RELAZIONE INTEGRATIVA.

In relazione alla procedura avviata ai sensi delle Legge Regionale n. 25 del 2017, di approvazione di una variante puntuale al vigente Piano Regolatore del Comune di Pieve Torina, per poter dare risposta ad alcune richieste emerse a seguito degli eventi sismici dell'Agosto 2016, ed a seguito dei pareri pervenuti da parte degli enti coinvolti, con la nostra convocazione della Conferenza dei Servizi del 10 aprile c.a., con la presente si propongono le integrazioni richieste.

Alla luce di tutto quanto sopra, relativamente alle richieste pervenute da parte della Provincia di Macerata, Assetto del Territorio, con il presente elaborato vengono fornite le integrazioni ed eventuali chiarimenti che, **per semplicità di lettura, vengono evidenziati con caratteri di colore blu.**

STRALCIO TAVOLA 3 DEL P.R.G.

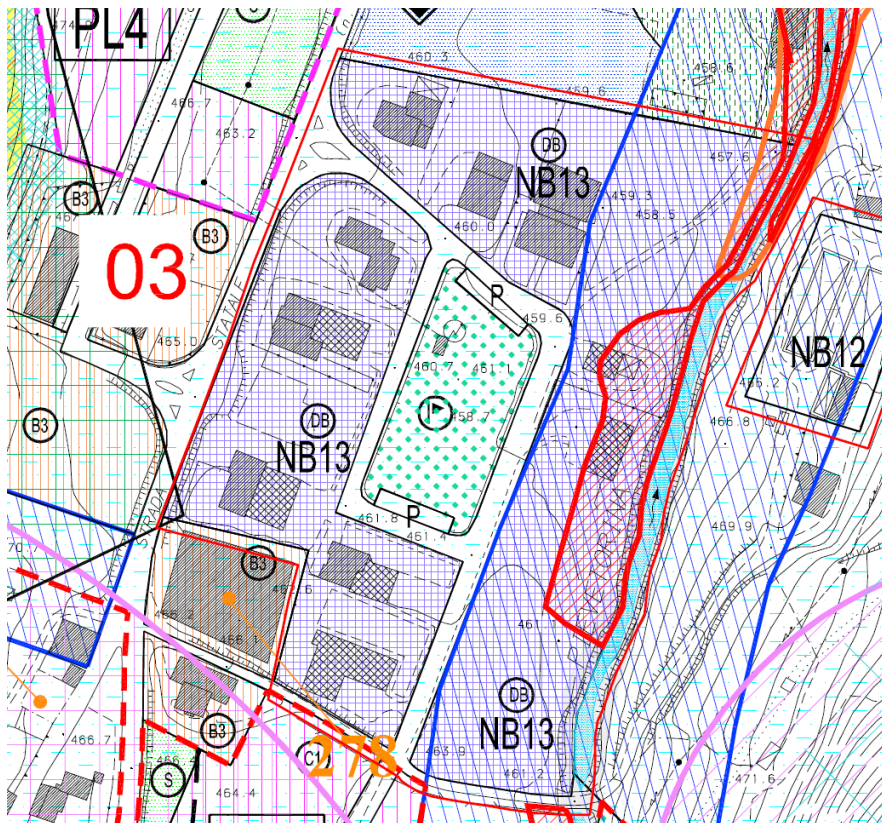
- per l'area di variante 3 si propone la modifica da zona di espansione a zona di completamento in quanto il PIP1 è concluso, ma non vengono indicate le differenze tra gli indici e parametri previsti dal piano attuativo e quelli assegnati con la variante, per cui non sono chiare le reali modifiche apportate;

Non sono previste nuove volumetrie o modifiche delle norme tecniche di attuazione vigenti, ad eccezione della possibilità di poter prevedere una unità immobiliare a servizio di ogni attività esistente nel lotto con un massimo di due unità immobiliari.

La modifica che si propone si concretizza introducendo per questa zona una annotazione in cui l'unica differenza rispetto alla attuale norma sarà quella appunto di poter prevedere due unità immobiliari per lotto.

NB. 13:. Per questa zona, per regolamentare l'attività edilizia, vengono mantenuti indici e parametri del vecchio PIP ad eccezione della possibilità di poter realizzare una unità immobiliare per ogni attività presente nel lotto con massimi di due unità abitative.

STRALCIO TAVOLA 3 DEL P.R.G.

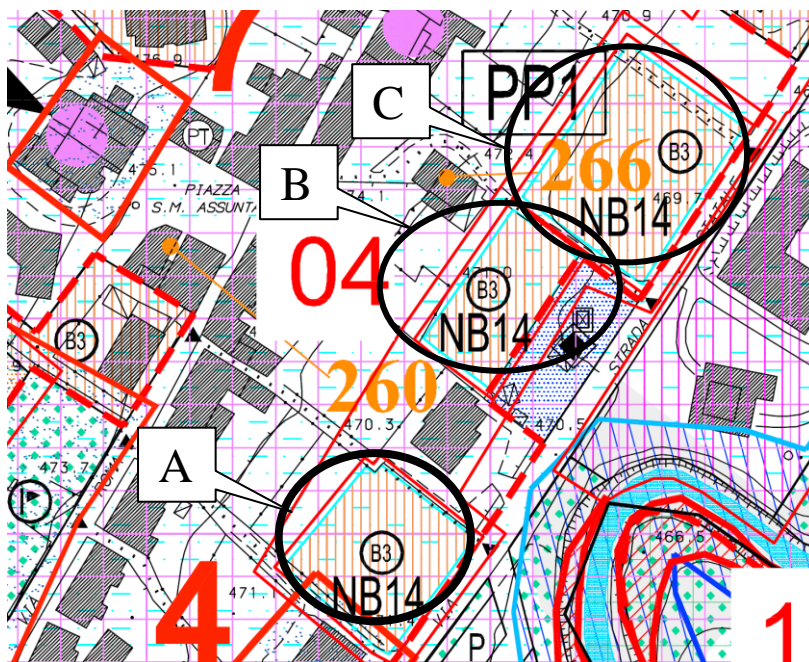
- per le aree di variante n.4, indicate genericamente come già edificabili, non è stato dimostrato e documentato il non incremento del carico urbanistico in quanto non è indicato quale destinazione le stesse avessero nel PP1;

Il vigente strumento attuativo è strutturato individuando, all'interno del perimetro del comparto, per ogni singola particella la cubatura massima realizzabile, oltre ad altri parametri legati all'attuazione del piano stesso.

Si riporta, uno stralcio del PRG vigente con l'individuazione dei lotti ed uno stralcio della tavola N. 5 del PP1, con individuate le particelle interessate dalla presente variante ed uno schema di raffronto dal quale si evince che le volumetrie previste nello strumento attuativo non vengono modificate: per evidenziare questa situazione verrà inserita una annotazione delle tavole di piano e nelle NTA.

STRALCIO P.R.G. VIGENTE.

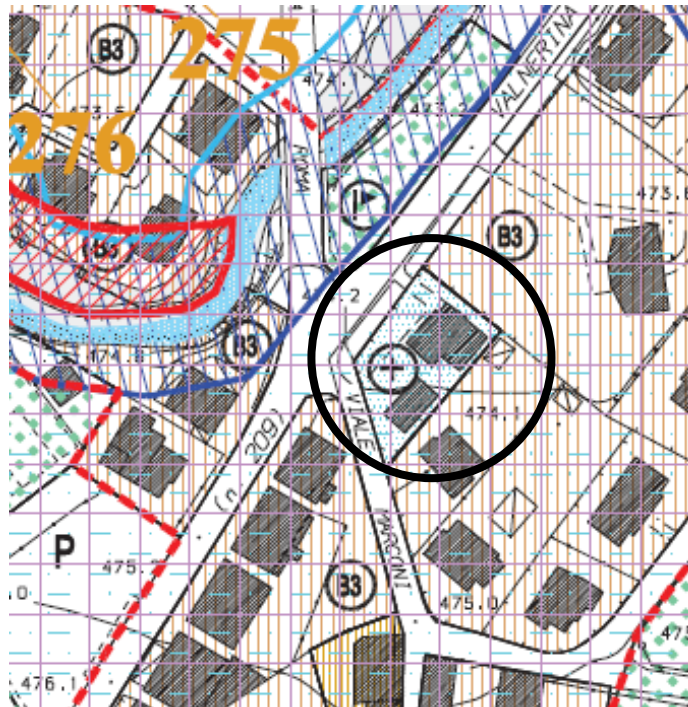
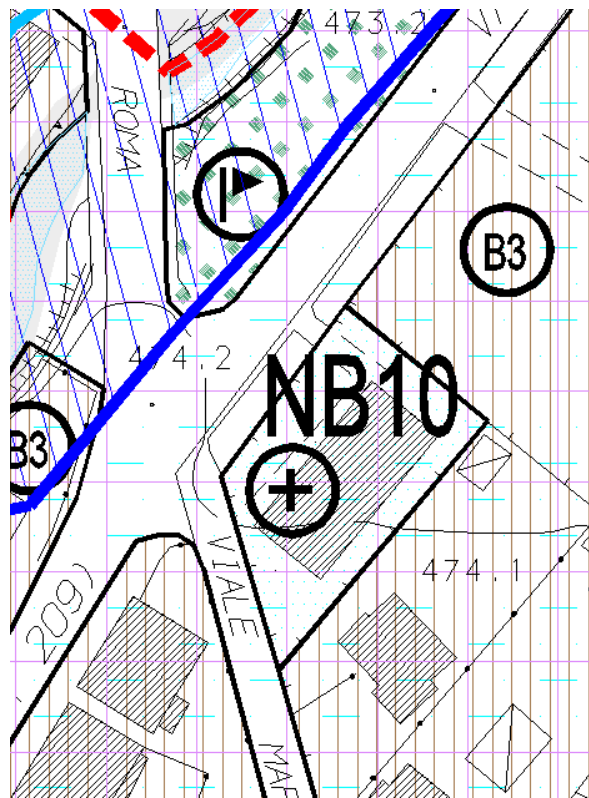
- per la variante n. 5 viene proposto l'inserimento di una scheda progetto per la ricostruzione della caserma dei carabinieri, in cui viene mantenuta la distanza di 3 m dal confine con le vicine aree B3, non vengono indicate le distanze dagli edifici esistenti e non vengono indicate le eventuali incongruenze o la conformità con la zonizzazione vigente;

Trattasi della ricostruzione di un edificio esistente, demolito a seguito degli eventi sismici.

1. così come consentito dalla norma vigente, trattandosi di ampliamento di struttura esistente, anche se da ricostruire a causa dei danni del sisma, viene applicato l'indice di 4,00 mc/mq;
2. viene rispettata la distanza dagli altri edifici di ml 10,00;
3. trattandosi di scheda progetto viene prevista una distanza dai confini diversa dal vigente art. 27, pari a ml 3.00.

Si riporta la planimetria fornita dall’Agenzia del Demanio che costituisce la Scheda Progetto, anche allegata alle NTA.

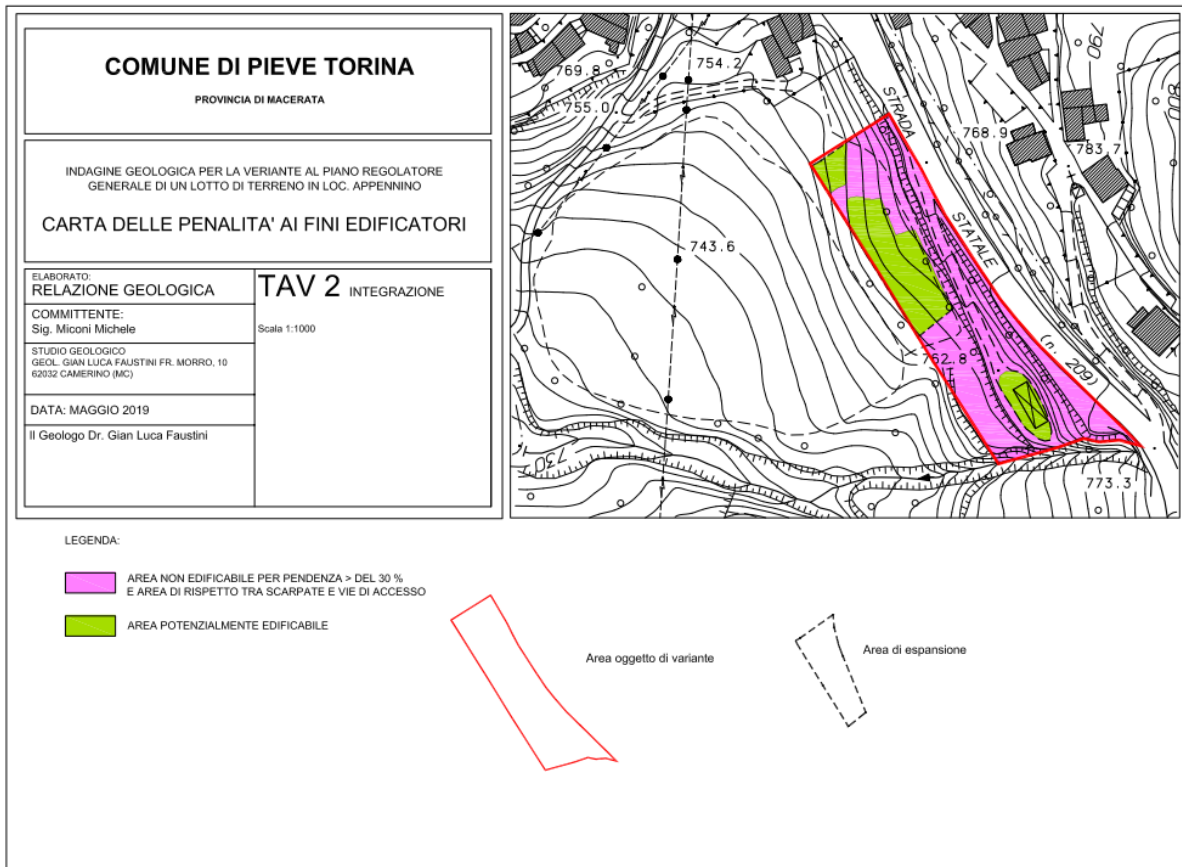
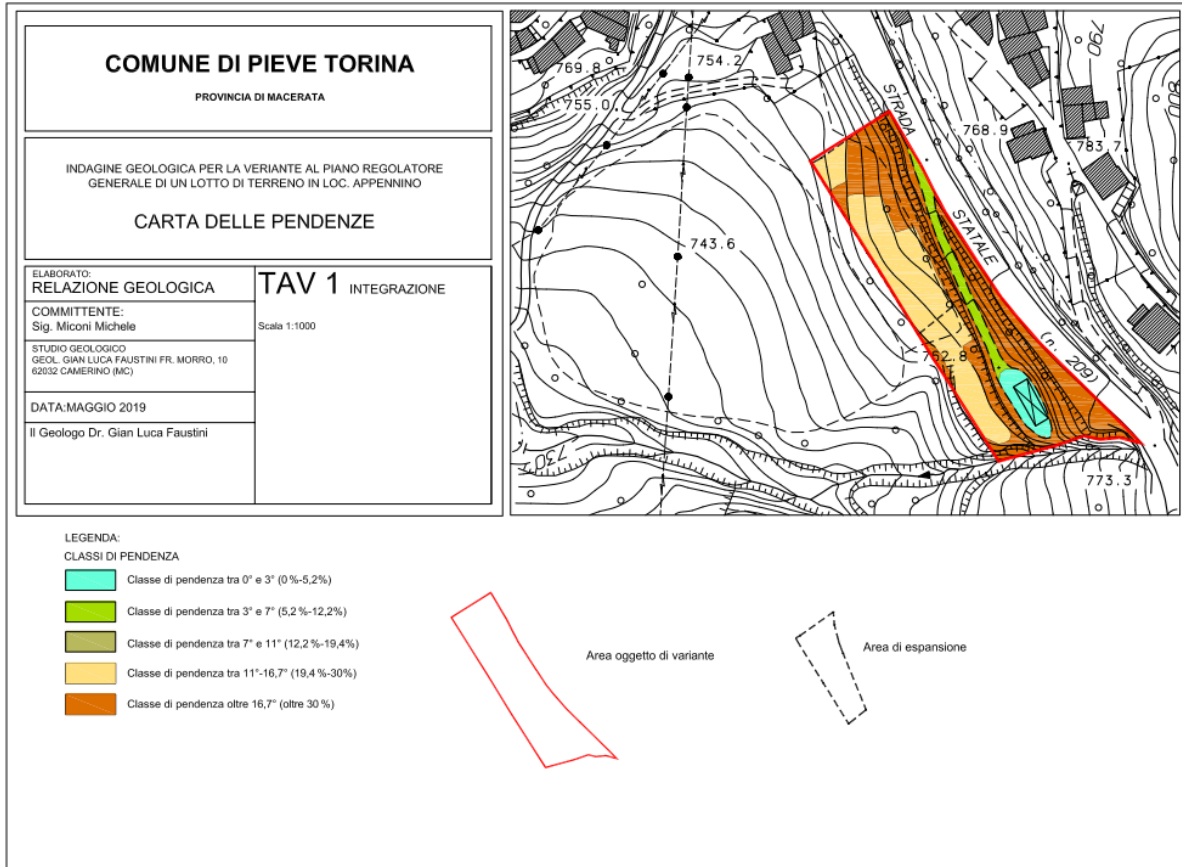
- che per questa variante si propone l'inserimento di una nuova area di espansione – C;
- la presenza di una scarpata poligenica non attentamente studiata;
- che la pendenza, come riportata nel PRG, è superiore al 30 %;
- che l'area ricade totalmente all'interno di dissesto perimetrato nel PAI con il cod F-19-1606;
- che nel rapporto geologico, nelle note conclusive, si riporta "*In particolare dovrà essere studiato il comportamento dei versanti a seguito dell'urbanizzazione dell'area.*"

Pertanto per la proposta di variante n. 8 in località Appennino per la nuova area di espansione residenziale –C, allo stato attuale si esprime **parere non favorevole**.

In particolare la futura, piccola area di espansione è stata appositamente ricavata all'interno di un piccolo

“ripiano strutturale”, che presenta una pendenza di circa 12-13°.

Dal punto di vista della pendenza si ritiene che la nuova, piccola, area di espansione prescelta sia edificabile.”

P.R.G. VIGENTE

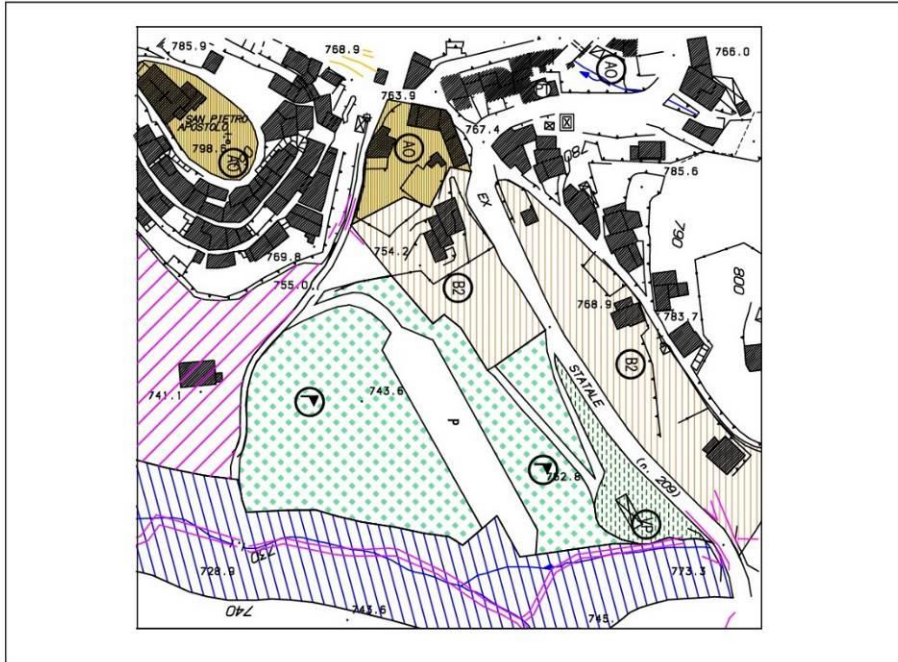
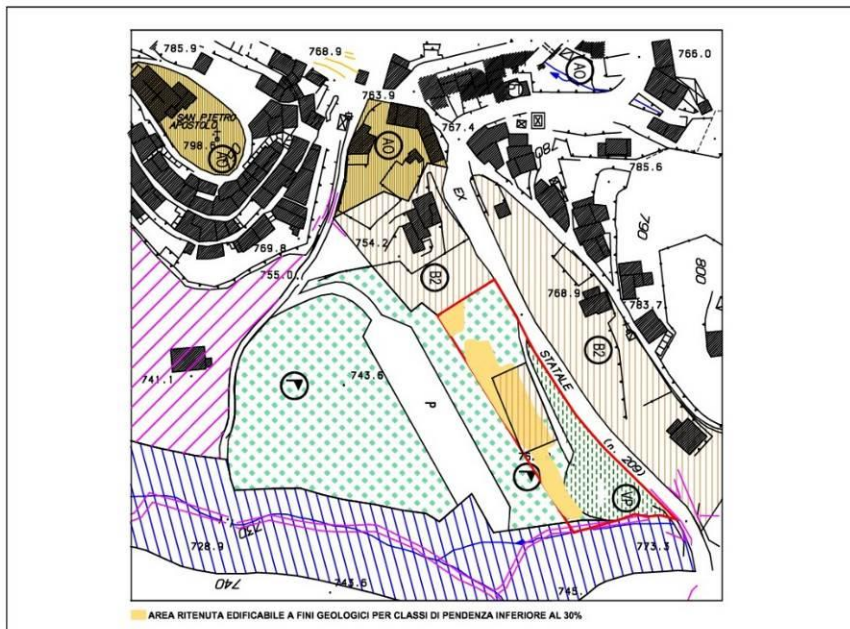
- la variante n. 8 in località Appennino (modifica da verde a residenziale di espansione C) non risulta conforme all'art. 57 delle NTA del PTC in merito al dimensionamento, né al PPAR in quanto ricadente nell'ambito di tutela del nucleo storico e in versante con pendenza maggiore del 30%, ma non viene richiamata la necessità acquisire il parere favorevole della Regione Marche, non convocato in conferenza, circa la possibilità di derogare alle disposizioni del PPAR e del PTC (articolo 2 comma 3 della L.R. 25/2017);

Si procede al trasferimento di una superficie paria a 630 mq avente destinazione "B2- - zona di completamento residenziale, di proprietà del soggetto richiedente. Tale superficie di 630 mq viene traslata all'interno della particella in quanto l'attuale posizione dell'area di completamento prevista nel vigente PRG è ritenuta svantaggiosa a fini edificatori in quanto la morfologia dell'area presenta pendenze superiori al 30%, e manca una strada di accesso al lotto.

La superficie indicata con destinazione "B2" viene trasferita nella porzione centrale della particella medesima la quale presenta condizioni morfologiche favorevoli (come indicato nella relazione geologica sotto riportata), in cui la pendenza risulta sub-pianeggiante, ed oltretutto l'area risulta facilmente accessibile grazie alla presenza di una strada carrabile già esistente.

LA SUPERFICIE VIENE TRASFERITA AL CENTRO DELLA PARTICELLA

STRALCIO PRG DI PROGETTO, TAVOLA 3 CAPOLUOGO

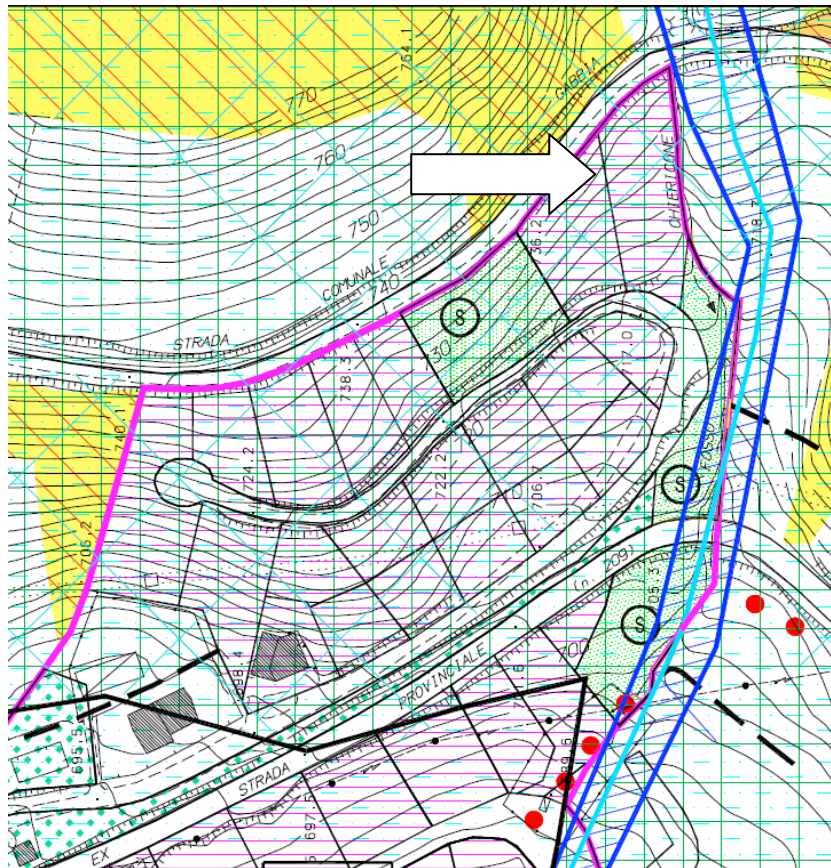
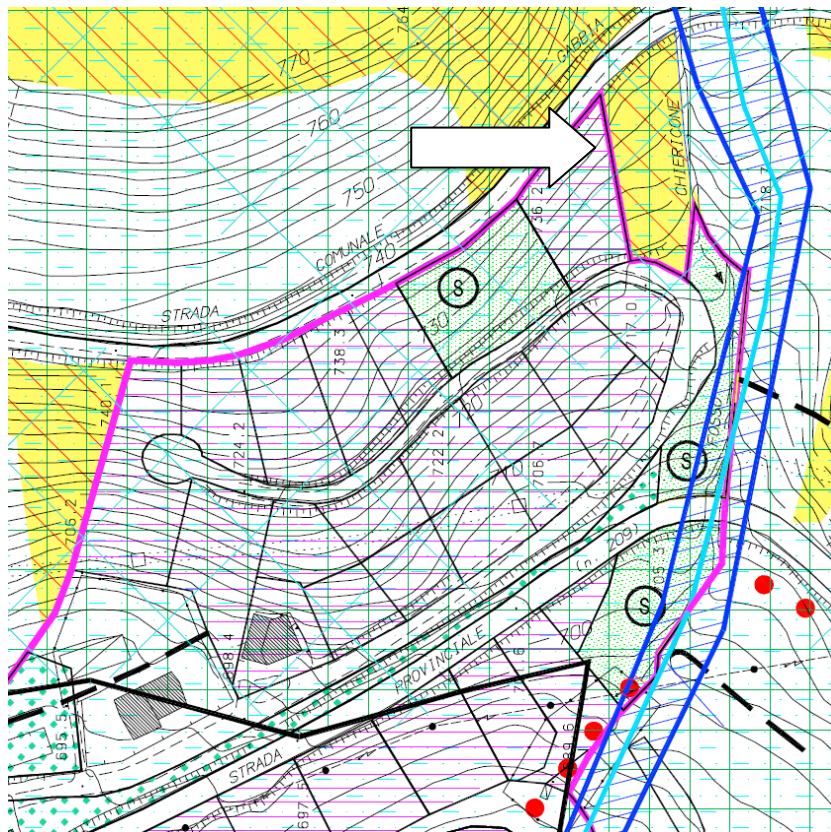
- per la variante n. 12 nulla è detto in merito all'incremento del carico urbanistico determinato dalla modifica da verde pubblico a B residenziale di completamento, sia in relazione all'art. 57 delle NTA del PTC che alla verifica della dotazione di standard urbanistici in relazione all'incremento del carico urbanistico.

Lo stralcio proposto sarà effettuato in una particella della lottizzazione L3 sita in loc. Vari, per una superficie pari a mq 1500, avente un indice edificatorio relativo alle zone C1 di 1.5 mc/mq, corrisponde ad una capacità edificatoria di mc $1500 \times 1.5 = 2250$ mc, superiore a quella prevista nell'ampliamento proposto.

Si riporta di seguito stralcio della planimetria di azionamento dell'ampliamento e della riduzione proposte.

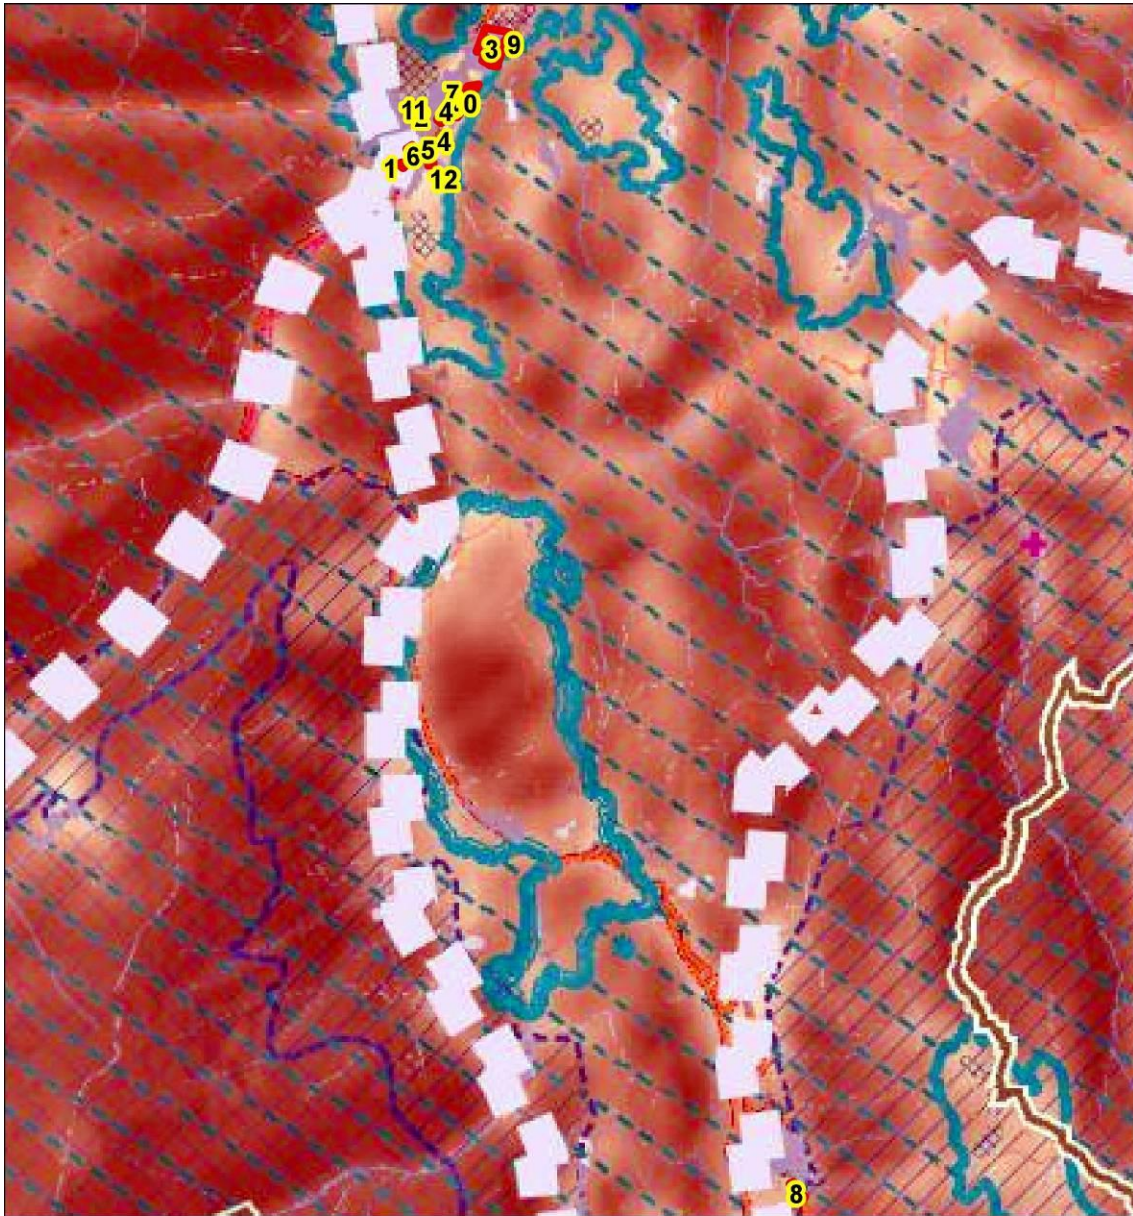
- la documentazione di variante non contiene valutazioni in merito al recepimento della REM ai sensi dell'art. 5 c.1 della L.R. n. 2/2013 e in merito alla conformità o alla necessità di modifica del piano di zonizzazione acustica comunale;

Viene redatta quindi una nuova **tavola delle aree esenti** dal quale risulta che le zone interessate dalle varianti sono esenti, ad eccezione della variante n. 12 relativa all'inserimento di un nuovo lotto, per il quale viene proposta una ripermetrazione dell'ambito di confluenza fluviale e dell'ambito di tutela del centro storico.
